改善箇所説明図

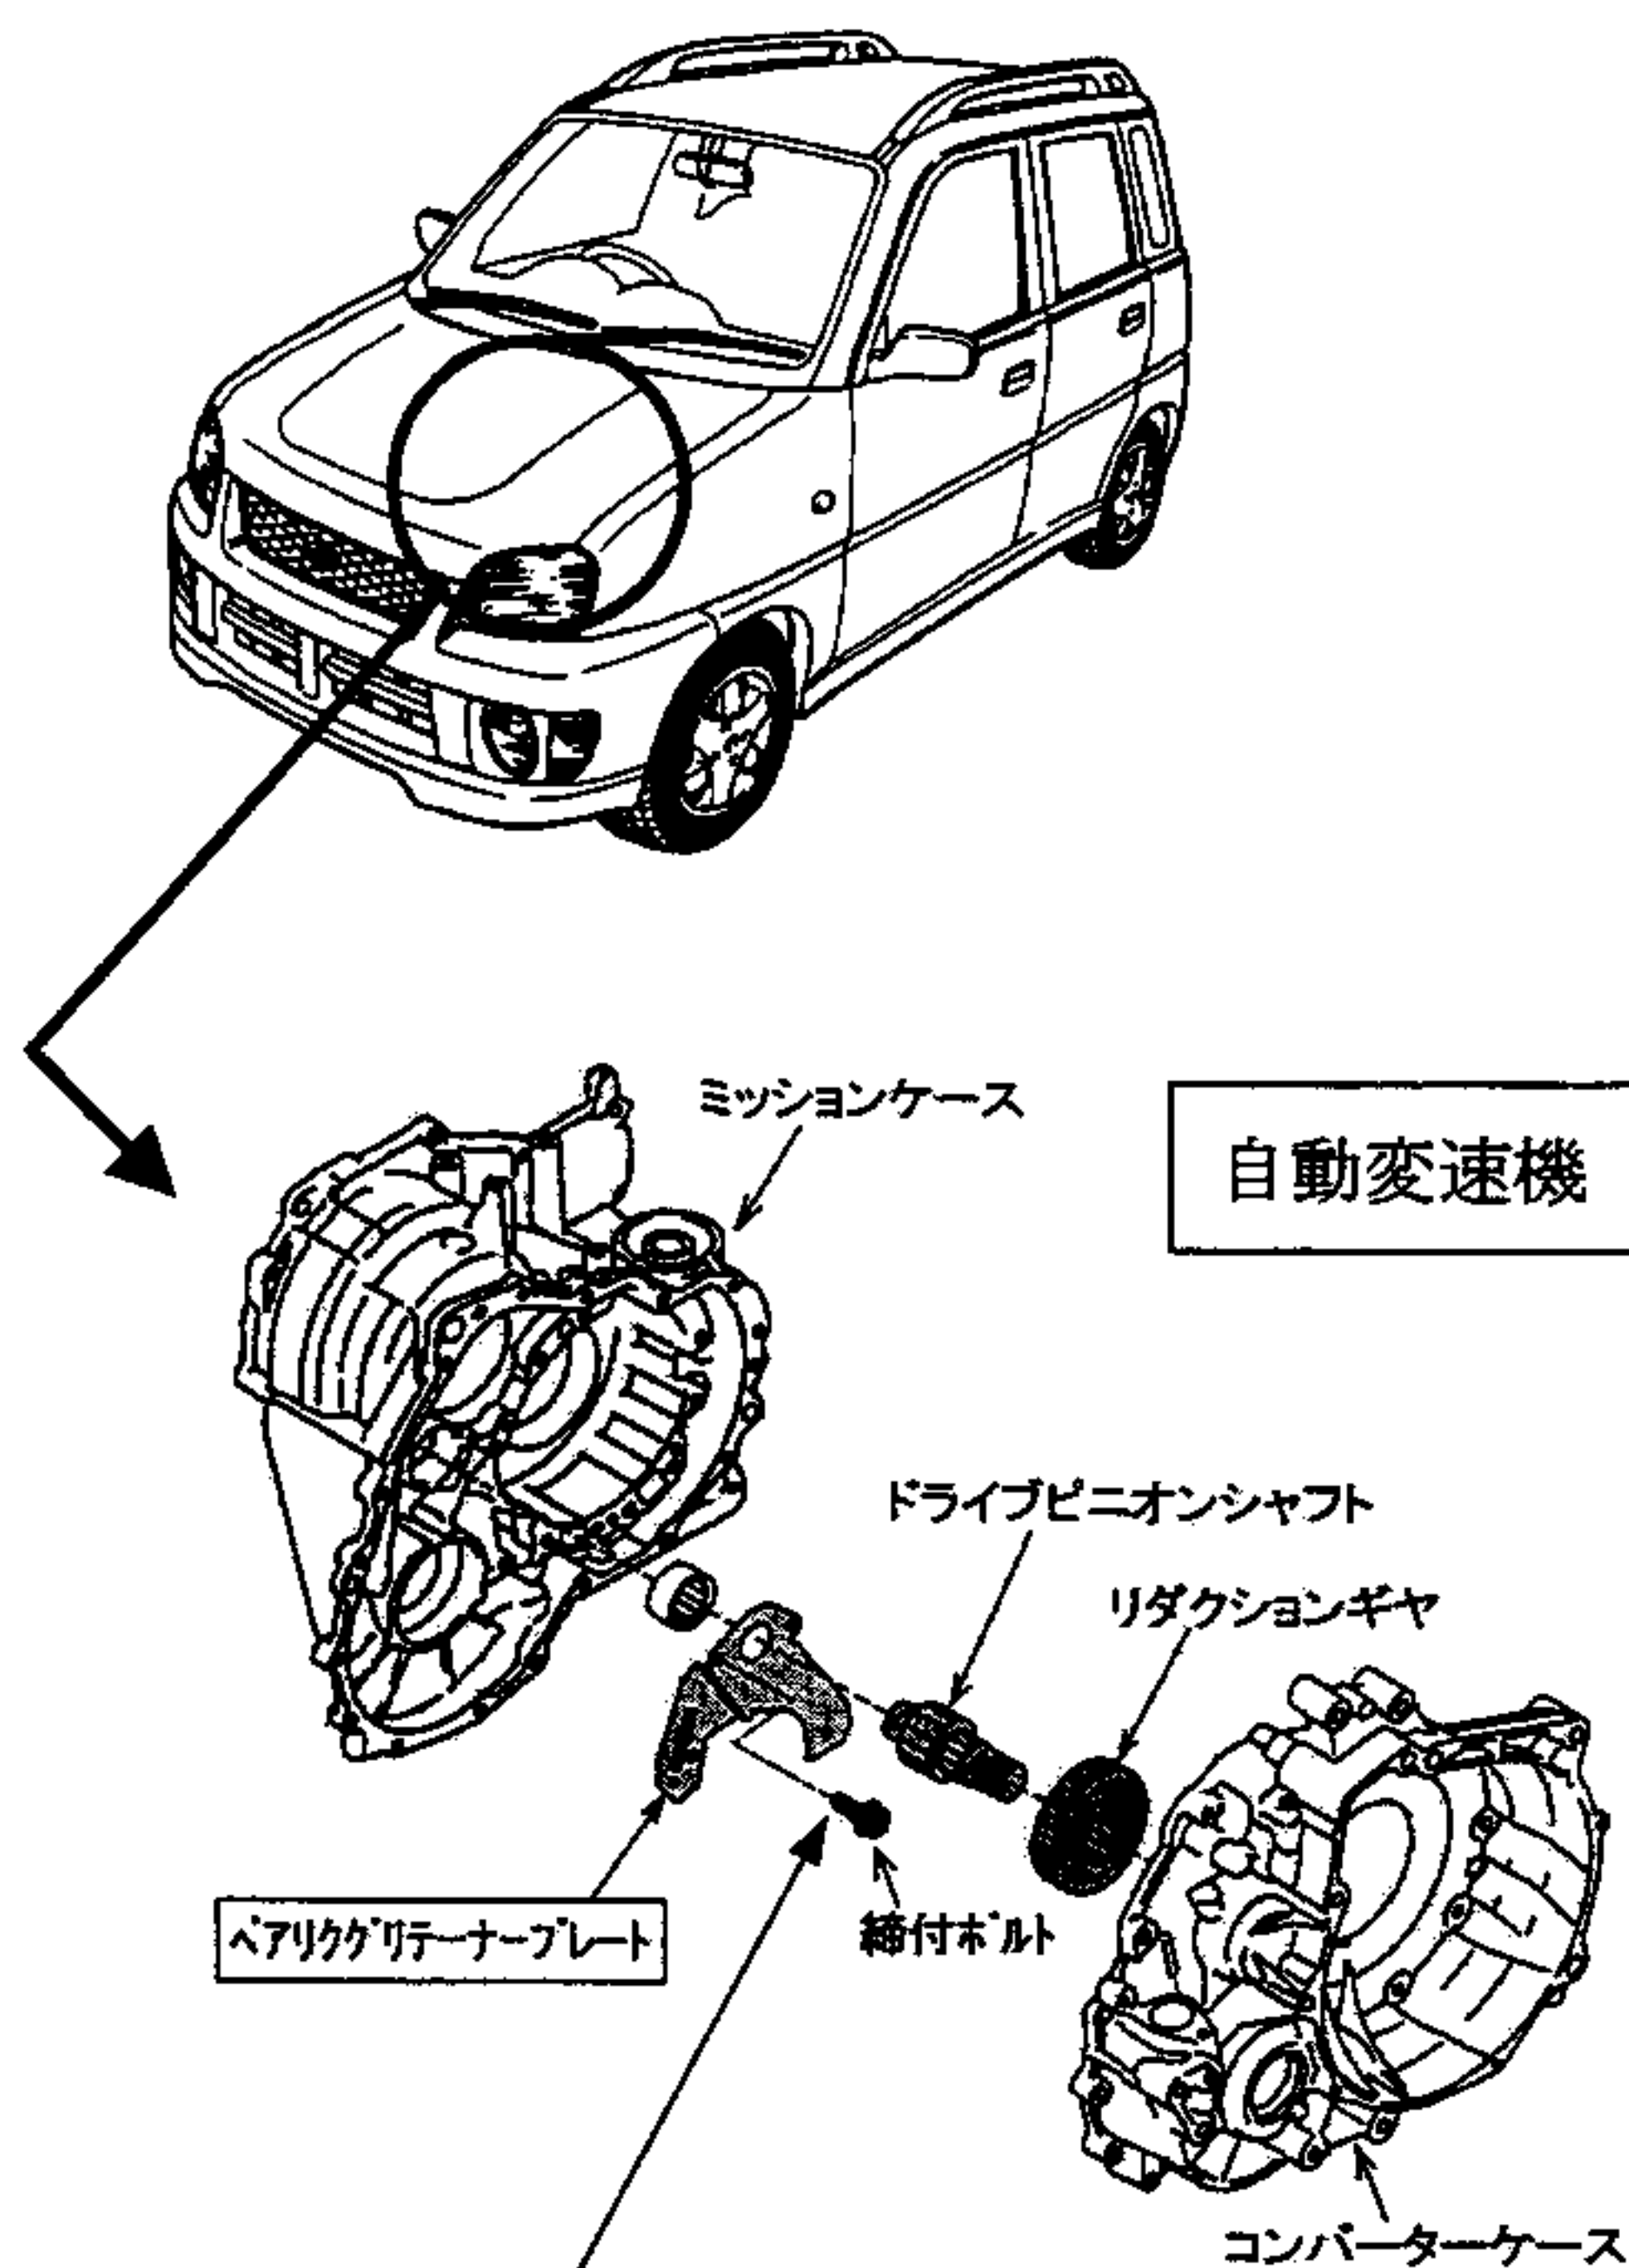
基準不適合発生箇所

動力伝達装置において、自動変速機内部のベアリングリテーナープレートを固定するボルトの締付力が不足しているものがあるため、そのままの状態で使用を続けると、当該ボルトが緩み異音が発生し、最悪の場合、当該ボルトが脱落し、リダクションギヤに噛み込むか又はミッションケースが破損して、オイル漏れを起こすことにより走行不能になるおそれがある。

改善内容

全車両、新たに設ける点検孔から当該ボルトの緩みを点検し、緩んでいるものは良品の自動変速機と交換し、緩みのないものは当該ボルトに接着剤を塗布して固定する。

識別

自動変速機の番号の横に、黒ペイントを塗布する。
